**Wykonawcy uczestniczący w postępowaniu na:  
dostawę miniładowarki kołowej do Zakładu Termicznego  
Przekształcania Odpadów w Krakowie**

Dotyczy: wyjaśnienia treści specyfikacji istotnych warunków zamówienia

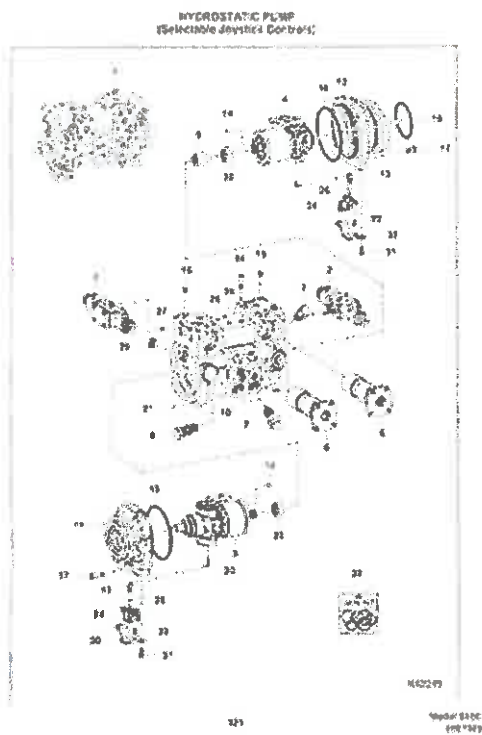
„Czy zamawiający dopuszcza: Katalog części w języku angielskim (poniżej przykładowa strona katalogu)

Tak.

„(katalog części zamiennych może być złożony w języku angielskim, bez tłumaczenia na język polski)”
